con la presente si inviano le Osservazioni contro il Progetto di un impianto eolico codice

procedura ID_VIP/ID_MATTIM: 12691 denominato "PITIGLIANO" ubicato nei comuni di Pitigliano (GR)

“Progetto di un impianto eolico denominato “Pitigliano” ubicato nei comuni di Pitigliano (GR) e Sorano (GR) costituito da 20 (venti) aerogeneratori di potenza nominale 7,0 MW per un totale di 140,0 MW con relative opere connesse ed infrastrutture indispensabili”

TESTO DELLE OSSERVAZIONI

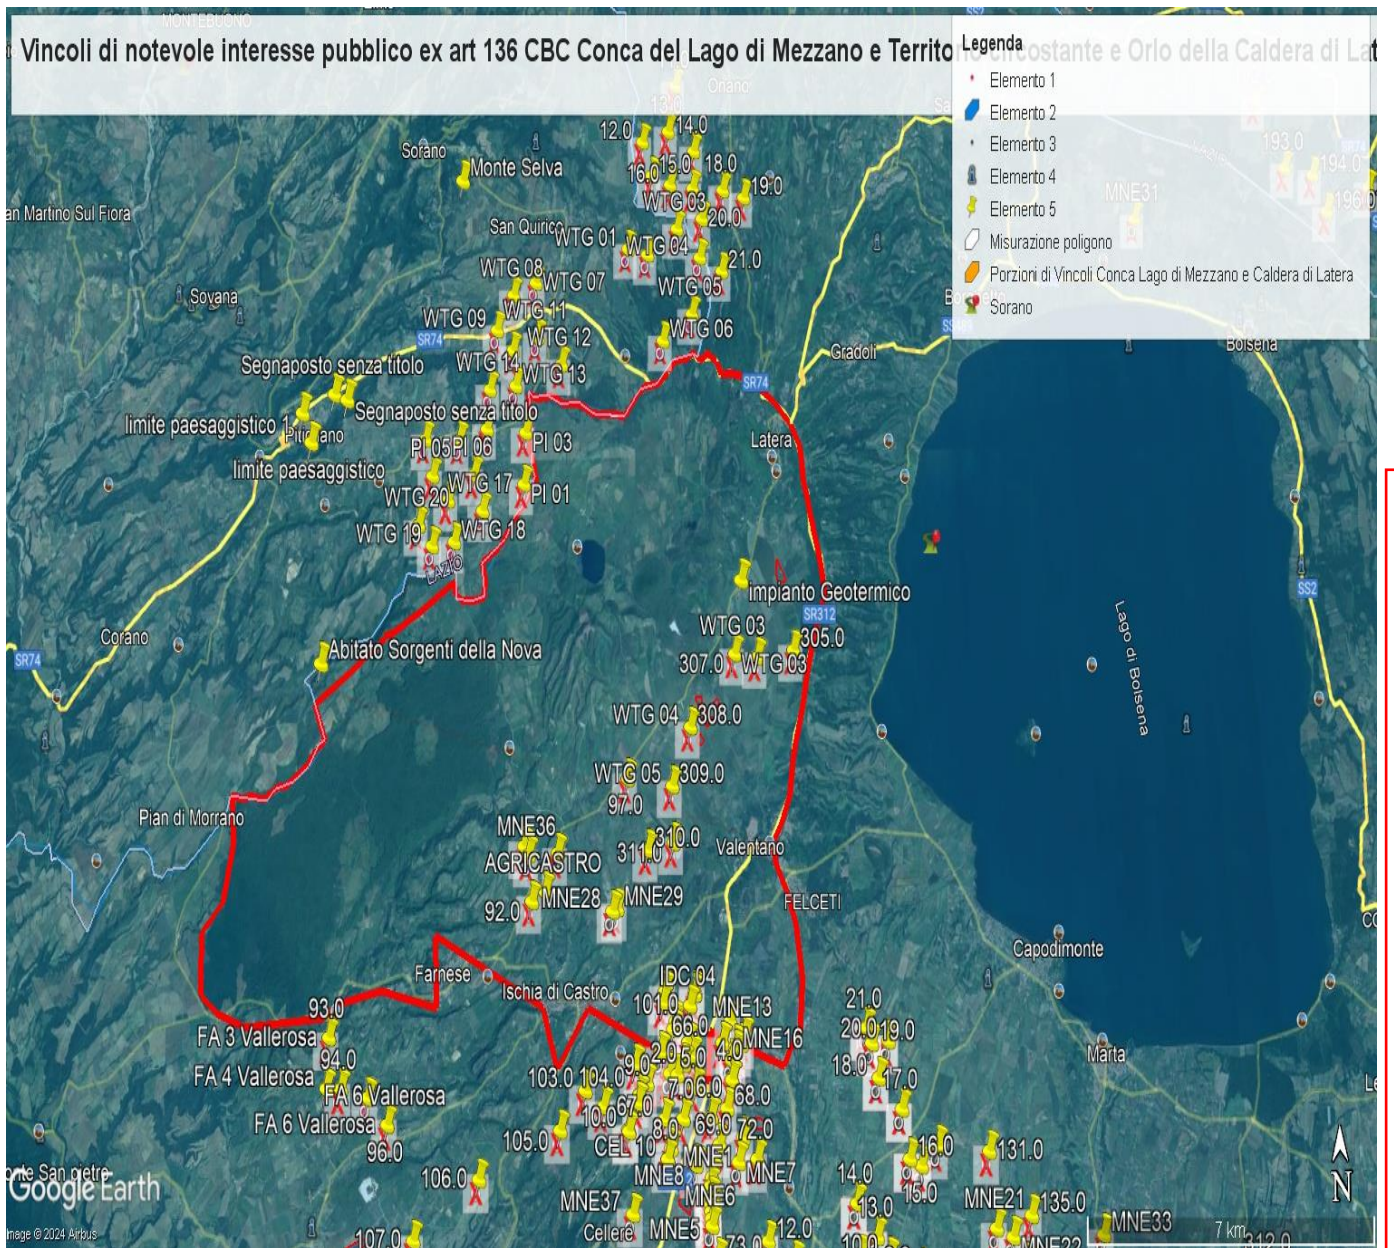
e schiantandosi cadrebbe direttamente sulla strada regionale e un'altra la WGT 09 a 235 metri dalla stessa facilmente raggiungibile dai pezzi creatisi in un eventuale schianto e anche la WGT 08 a 310 metri sempre in zona di relativo pericolo. Le pale WGT 10, 12 e 13 si trovano invece a 60 – 70 metri da una strada sterrata che collega abitazioni e strutture agricole mentre la WGT 14 a poco più di 200 metri. La pala WTG 16 si trova a 320 metri dalla Strada Provinciale Pantano ed a soli 100 da una strada sterrata che collega abitazioni e strutture agricole. La WTG 20 si trova a soli 160 metri da una strada sterrata che collega due Agriturismi. Anche queste costituisce un pericolo per l'incolumità delle persone e degli animali in caso di schianto o di rottura di parti dell'aerogeneratore. E' noto che possono verificarsi rotture della lama in rotazione o di pezzi della stessa e a volte anche crolli dell'intero aerogeneratore o spezzamento (meglio *rottura*) della torre a causa di incendi o eventi atmosferici estremi sempre più frequenti anche nei nostri territori. Uno dei principali eventi che comporta la rottura della lama è rappresentato dalla fulminazione atmosferica anche se le lame sono idoneamente protette contro questi fenomeni mediante ricettori metallici disposti alle estremità delle lame ed idoneamente collegati a terra. Nel caso di rottura accidentale di un elemento rotante a seguito di distacco, attraverso le leggi della balistica classica è possibile determinare le probabili traiettorie dell'elemento. Infatti, nota la velocità di rotazione e le caratteristiche geometriche, si può procedere all'applicazione delle leggi della fisica per giungere ad una stima esatta delle traiettorie. Purtroppo, la stima è chiaramente semplificata vista la complessità del problema e le molte variabili che entrano nel calcolo, soprattutto per ciò che riguarda le azioni aerodinamiche di portanza, resistenza e momento aerodinamico di difficile definizione soprattutto in caso di frammenti irregolari e di geometrie incognite. In letteratura esistono degli studi condotti relativamente a questa specifica tematica. Uno dei riferimenti è rappresentato dallo studio condotto dalla società Vestas Wind System: "Vestas V80 – Blade Trow calculation under normal operationing

conditions (2001)”. Detto studio riporta la stima della traiettoria di una pala eolica in condizioni di normale funzionamento sia per la pala intera che per eventuali frammenti. Lo studio ipotizza che, in assenza di forze aerodinamiche, la massima gittata si ottiene quando la pala si distacca dal rotore con un angolo di 135° azimut, considerando quale unica forza inerziale quella di gravità con approccio quindi conservativo e a vantaggio di sicurezza. Viene quindi calcolato il tempo di volo considerando la velocità verticale iniziale applicata al centro di gravità. Nota la durata di volo e conoscendo le componenti orizzontali e verticali della velocità è possibile definire la traiettoria dell'elemento distaccatosi. Le conclusioni dello studio analitico del fenomeno, **basato su grossolane approssimazioni anche dichiarate**, ha dimostrato che è opportuno evitare la presenza di ricettori sensibili al probabile distacco di organi rotanti nella circonferenza di raggio 85 m dall'asse dell'aerogeneratore. A pag 7 del Documento prodotto dalla proponente “ Relazione gittata” a pag 7 si afferma *“Nella definizione del Layout del Parco di Pitigliano-Sorano in un intorno di ampiezza pari a 212,04 m che rappresenta il valore di gittata reale stimato non ricade nessun punto sensibile”*. Questo valore della gittata massima oltre a non essere assolutamente condivisibile e non realistico in quanto addirittura di poco superiore all'altezza della pala non è neanche veritiero perché abbiamo visto che la S.R 174 maremmana sarebbe interessata dal crollo della pala WGT 07 e altre strade provinciali e secondarie sarebbero interessate dalla vicinanza di altri aerogeneratori sopra meglio individuati.

Infatti, il fenomeno della gittata massima è molto più complesso da stimare analiticamente, per questo si rimanda all'esperienza dei costruttori più esperti i quali indicano detto fenomeno come molto raro con una variabilità di ritrovamenti dei frammenti a distanze molto varie, in relazione ai numerosi fattori che possono condizionare l'evento, l'orografia, la velocità del vento, la direzione, le azioni aerodinamiche di portanza che potrebbero spingere a centinaia di metri frammenti di elementi rotanti, come purtroppo avvenuto già in

passato. Il rischio è elevato sia per gli abitanti che si trovano entro i 500 metri lineari sia per gli agricoltori che si troveranno a coltivare i suoli sottesi dall'impianto o nelle attività di ricezione legate agli agriturismi sia per i veicoli che si troveranno a transitare sulle strade regionali, provinciali, comunali o vicinali citate. Per questo ulteriore motivo legato all'incolumità delle persone e degli animali chiediamo che venga espresso parere contrario alla realizzazione dell'impianto eolico "Pitigliano".

IMMAGINE n. 2 Impianto eolico industriale “Pitigliano” e distanze aerogeneratori dai Vincoli della Conca del Lago di Mezzano...

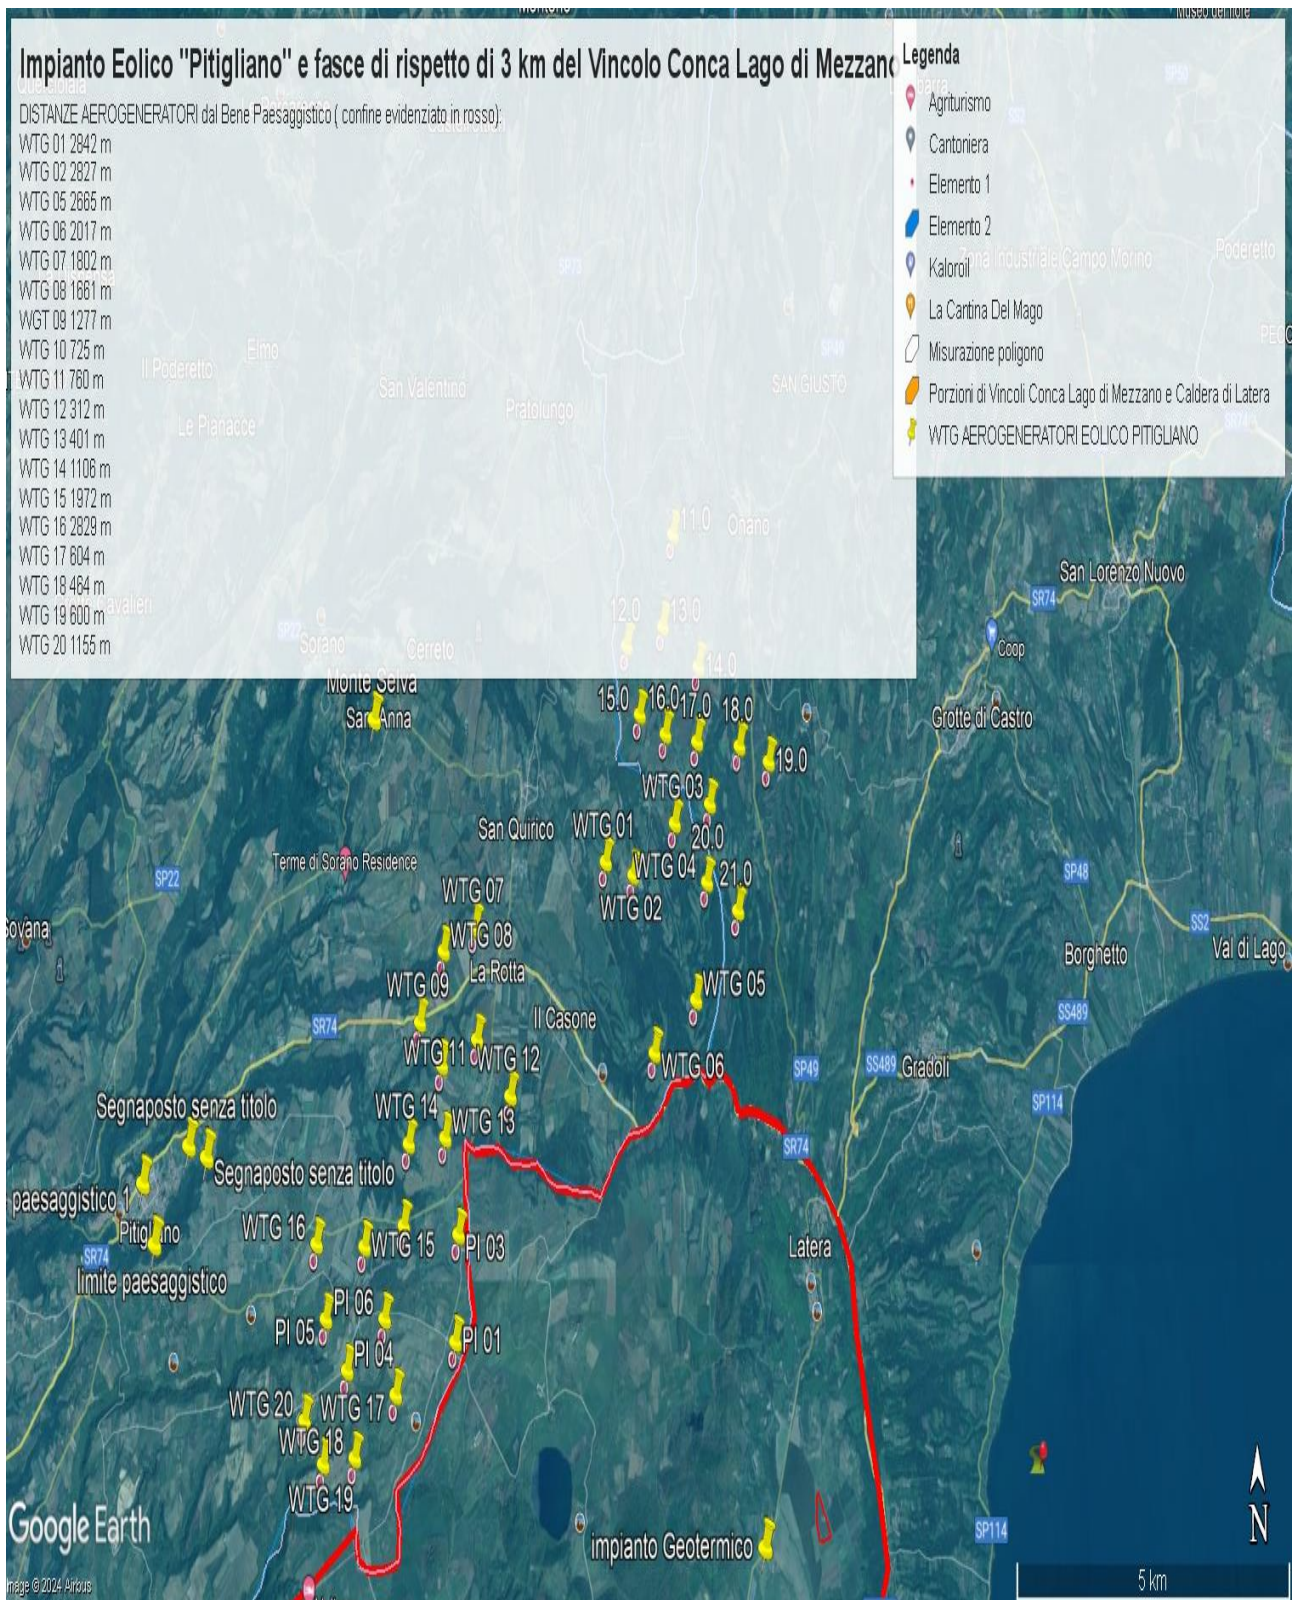
Come è illustrato nell'immagine si ribadisce che l'impianto industriale "Pitigliano" ricade completamente all'interno delle fasce di rispetto dei due vincoli di notevole

interesse pubblico e lambisce quelle di un terzo vincolo e quindi come affermato dal Consiglio di Stato nelle sentenze citate, l'impianto è insediato in area non idonea ai sensi dell'art. 20 comma 8 lettera c quater del D.Lgs. n. 199/2021 e ss.mm.ii al contrario di quanto sostiene la proponente.

IMMAGINE n. 3 Impianto eolico industriale "Pitigliano" e distanze aerogeneratori dai Vincolo "Orlo della Caldera di Latera.

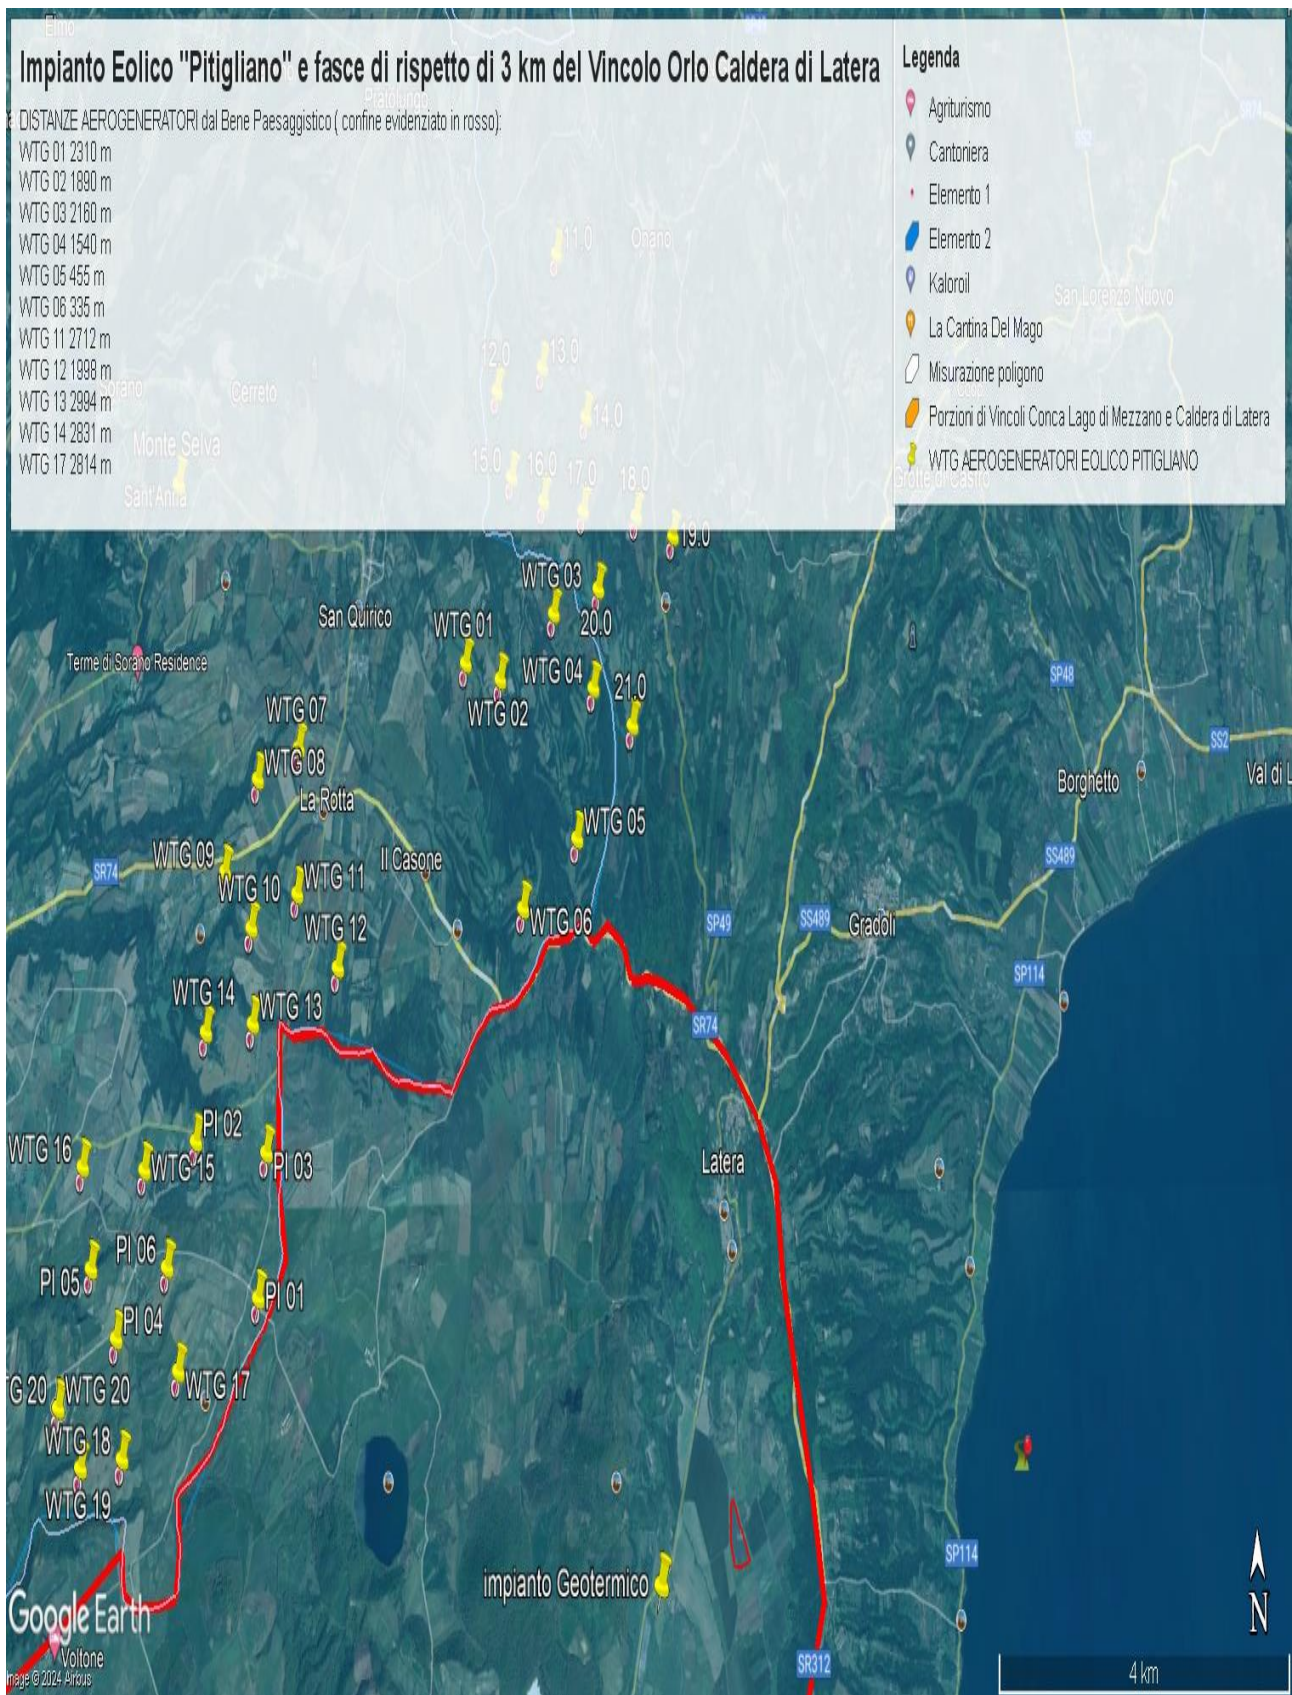
Concludendo, si evidenzia ancora che la proponente non effettuando la procedura prevista dalla Parte III delle Linee Guida nazionali ha ignorato un vincolo paesaggistico di notevole interesse pubblico istituito con un provvedimento del Segretariato regionale del Ministero della Cultura per il Lazio che ha emanato il Decreto di dichiarazione di notevole interesse pubblico n. 22 del 15.02.2024 ai sensi e per gli effetti dell'art. 136, co. 1, lett. c) e d) del decreto legislativo 22 gennaio 2004, n. 42, "Ambito paesaggistico, geologico e geomorfologico dell'orlo della caldera di

Latera e delle sue pendici interessate dai centri eruttivi periferici" nei comuni di CELLERE, FARNESE, ISCHIA DI CASTRO, LATERA, PIANSANO.

Si ricorda inoltre che il Vincolo dell'Orlo della Caldera di Latera ha unito insieme i due vincoli enunciati e già esistenti della Conca del Lago di Bolsena (D.M. 24.10.1960 e D.M. 22.05.1985) e la Conca del lago di Mezzano e territorio circostante (DM 22.05.1976 "Conca del Lago di Mezzano e territorio circostante" e DM 22.05.1984 "Selva del Lamone") testimoniando, se ce ne fosse stato ancora bisogno, il notevole pregio paesaggistico di tutta l'area. Pregio paesaggistico arricchito dal valore naturalistico della confinante Riserva Naturale regionale "Selva del Lamone" con la sua Area Contigua e i vari siti Natura 2000 e le due aree di importanza internazionale per gli uccelli, IBA 099 Lago di Bolsena e la 012 Selva del Lamone. Inoltre, si segnala anche l'impatto sulle tradizioni agroalimentari con la zona DOC vino bianco di Pitigliano, del Pecorino Toscano DOP, dell'olio extravergine di oliva DOP Canino, la Lenticchia di Onano, il vino "Aleatico" e il fagiolo del Purgatorio di Gradoli e altri pregiati prodotti tipici locali del Biodistretto del Lago di Bolsena che comprende anche i Comuni laziali interessati dall'impianto industriale.

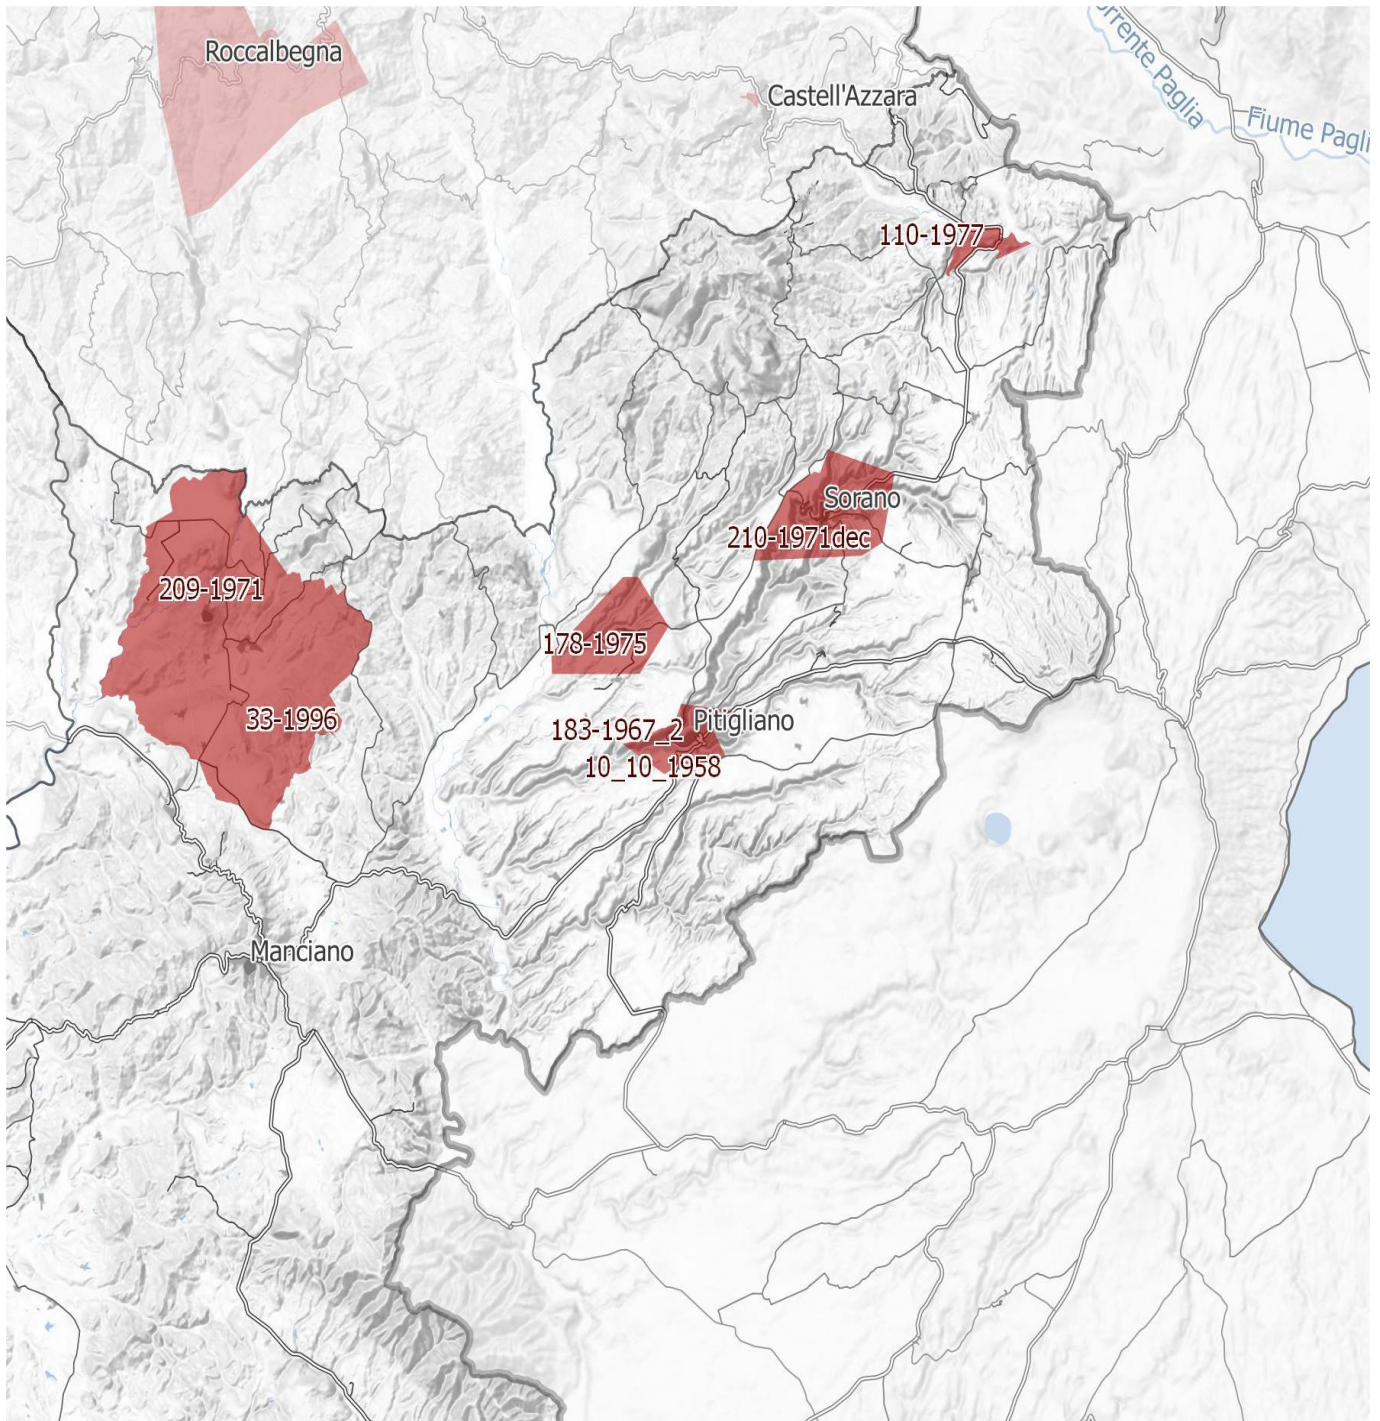
Inoltre, come sostiene la Proponente parte dell'impianto si verrebbe a trovare a 3,5 km dal centro abitato di Sorano. Infatti, tre degli aerogeneratori WTG 08, 09, 10 sono addirittura all'interno delle fasce di rispetto dei 3 km del suo vincolo paesaggistico di notevole interesse pubblico ex art 136 del CBC. Si evidenzia che così si crea

un'ulteriore incompatibilità con la tutela del Paesaggio.
